日本原燃株式会社	
資料番号	耐震建物 21 <u>R3</u>
提出年月日	令和 3 年 <u>6 月 29 日</u>

設工認に係る補足説明資料

耐震設計の基本方針に関する

MOX 燃料加工建屋に係る既認可からの変更点について

第 1. -1 図 平面図 (8/8)

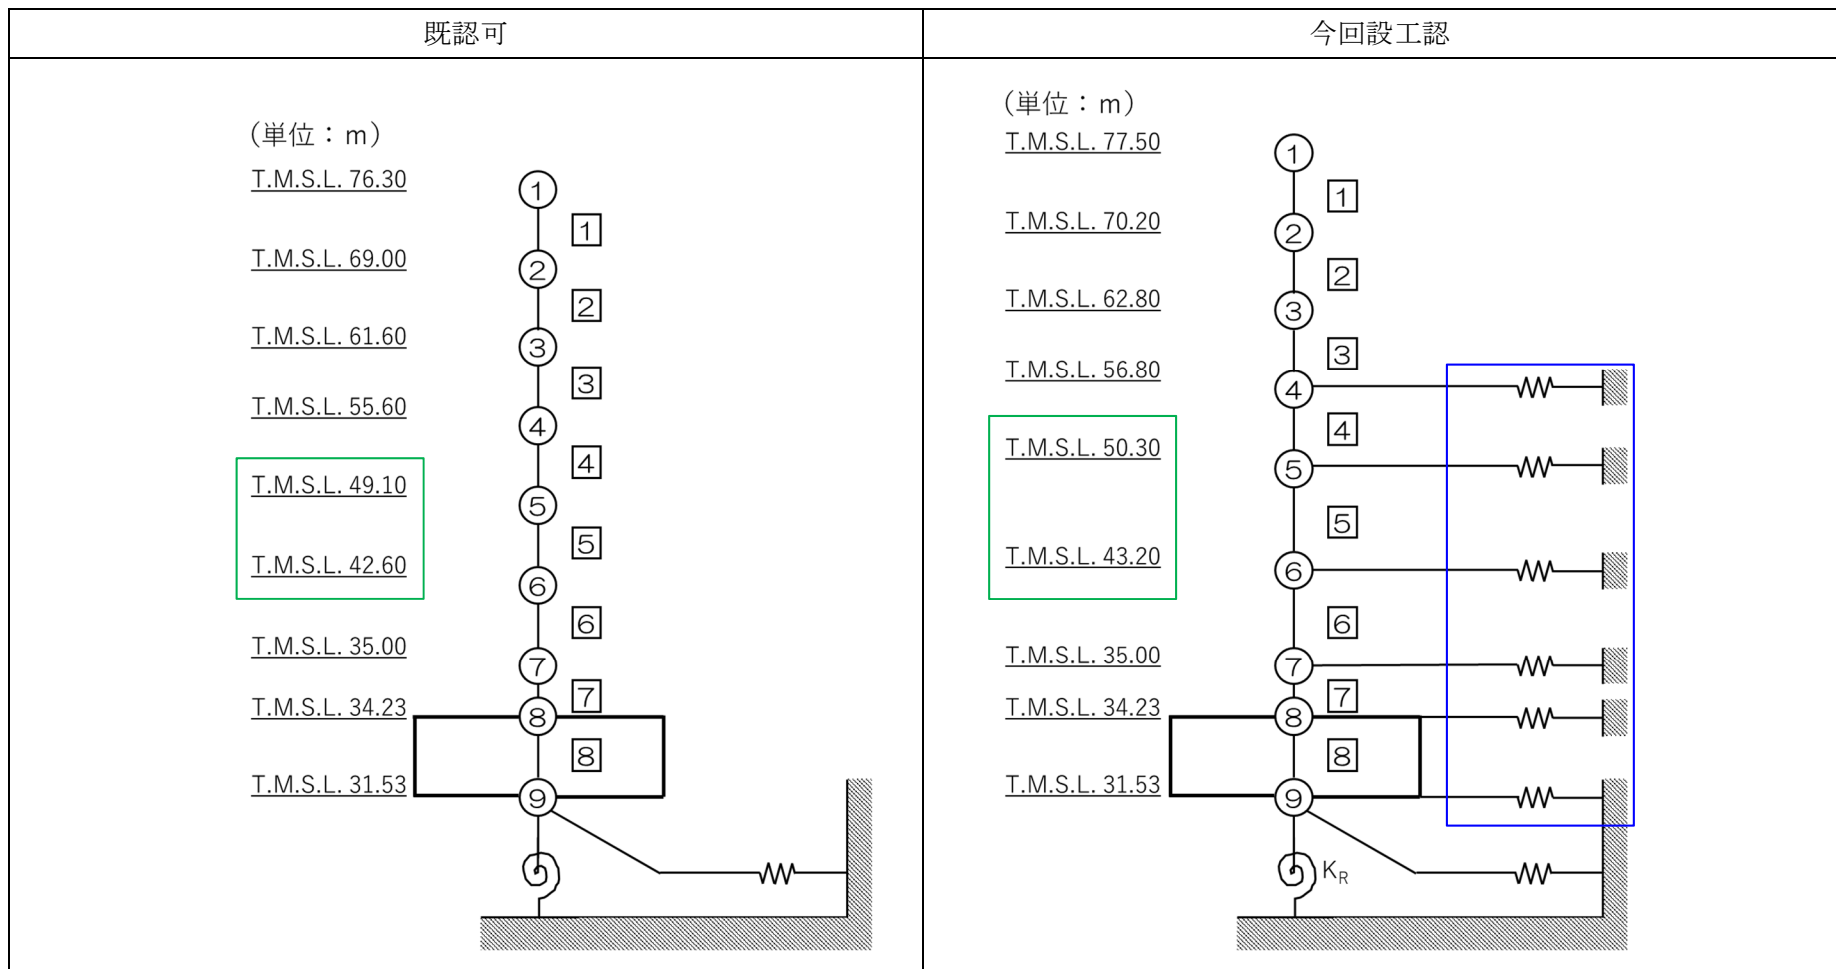
既認可	今回設工認※
	<p>※主な変更点：</p> <ul style="list-style-type: none"> ・機器レイアウトの変更 ・壁開口の変更 <p>□：主な変更箇所</p>
<p>塔屋階 (T. M. S. L. 76. 30m)</p>	<p>塔屋階 (T. M. S. L. 77. 50m)</p>

第 2.-1 図 地震応答解析モデルの変更点 (1/2)

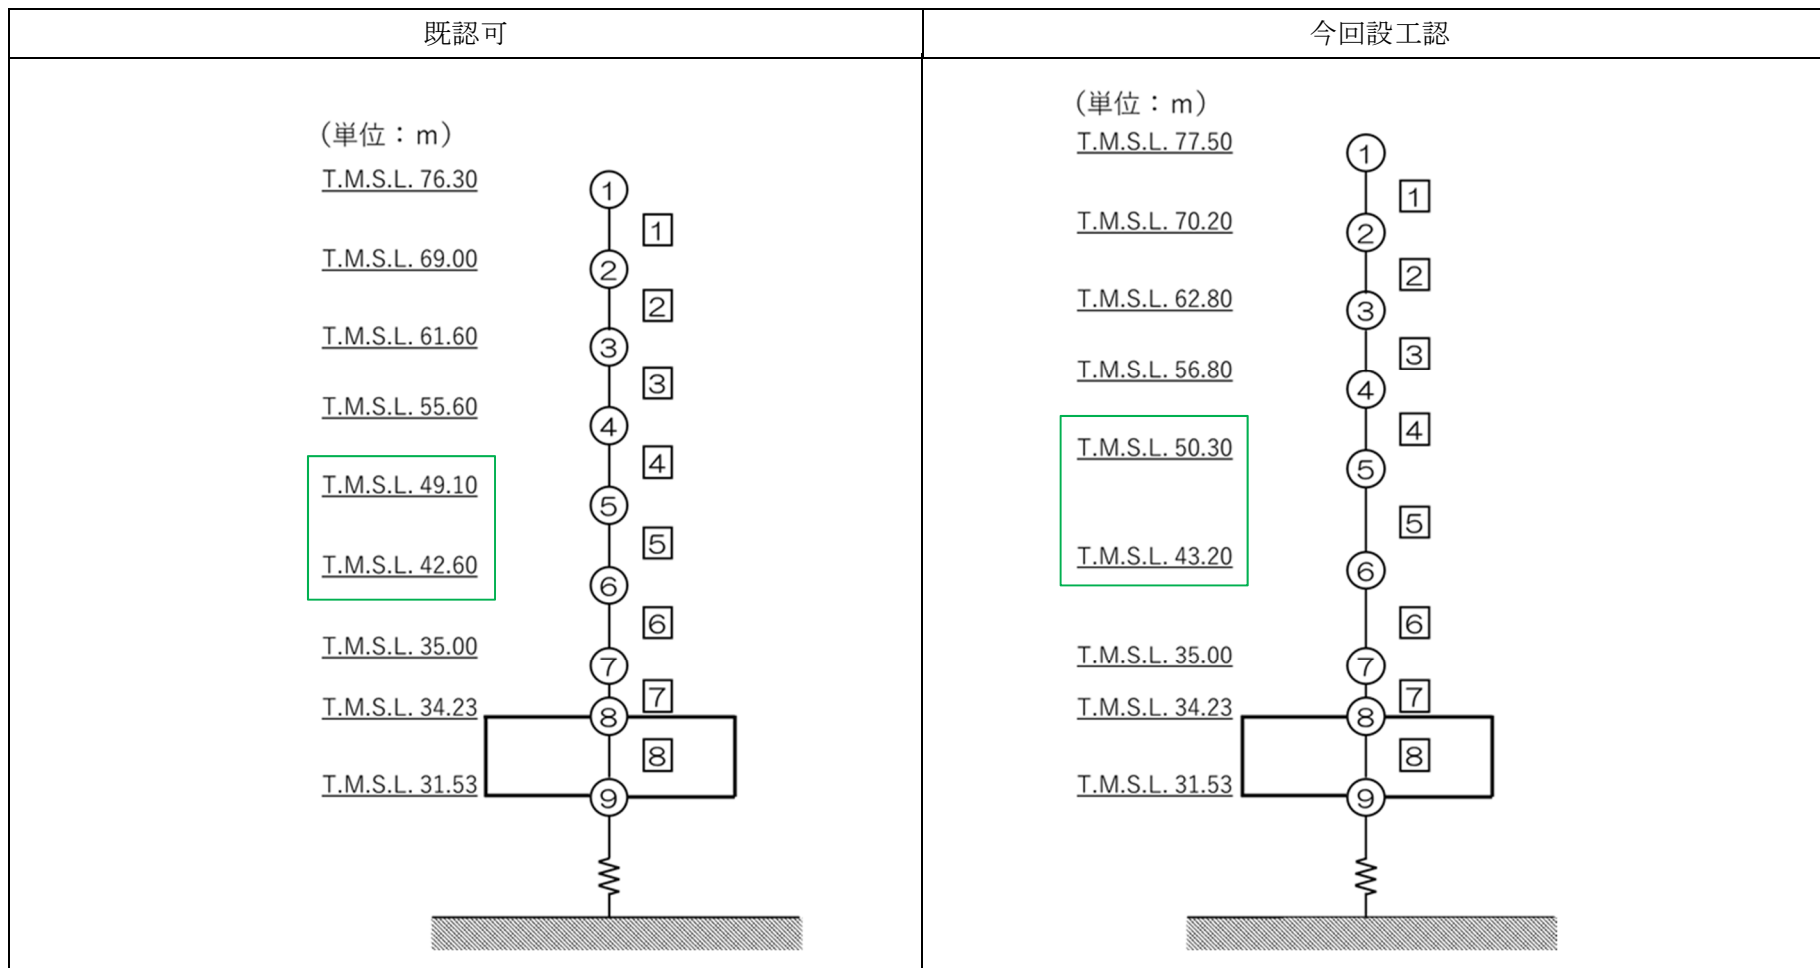
: 階高の変更に伴い、質点レベルを変更

: 側面地盤ばねの考慮による変更

第 3. -1 図 応力解析モデルにおける上部構造による拘束の変更

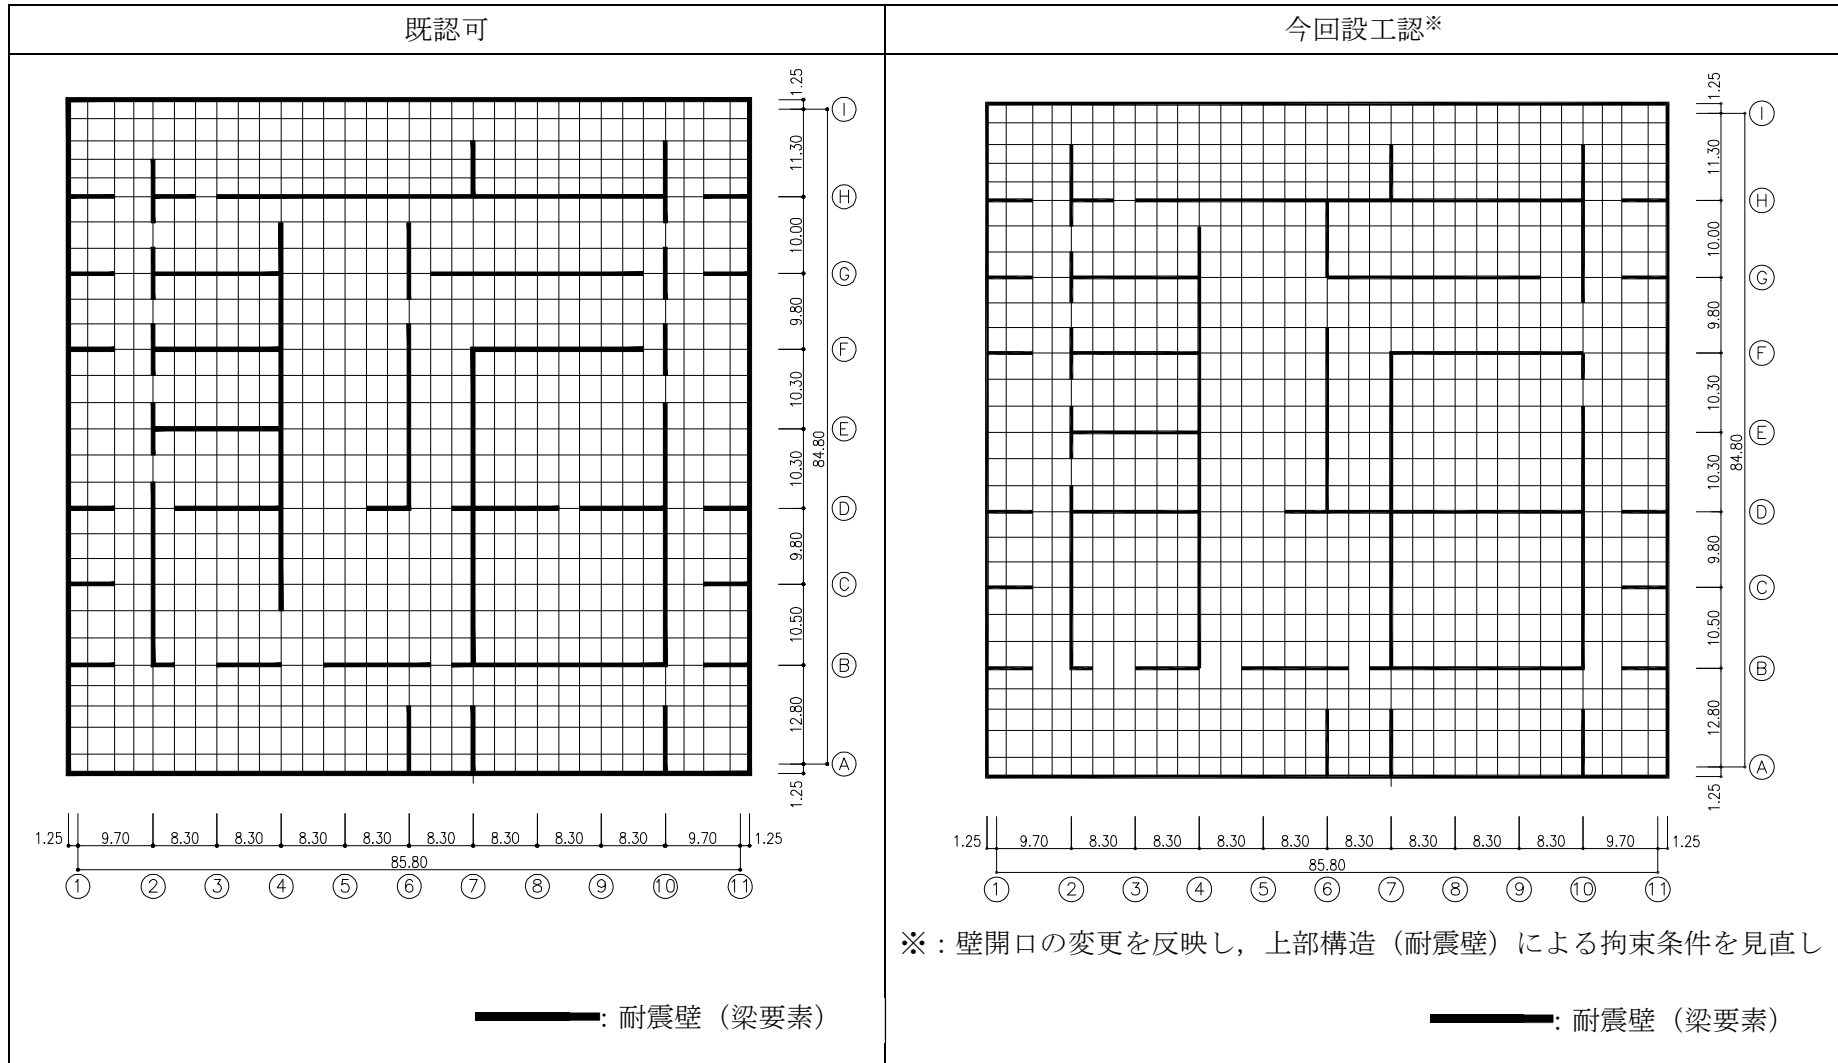
なお、基礎スラブの解析手法については既認可と同様である。ただし、基礎スラブの解析モデルについては、既認可からの壁開口の変更を反映し、上部構造（耐震壁）による拘束条件の見直しを行っている。既認可及び今回工認の解析モデル図を第 3. -1 図に示す。

※2：壁開口の変更を反映し、上部構造(耐震壁)による拘束条件を見直ししている。(第 3.-1 図)
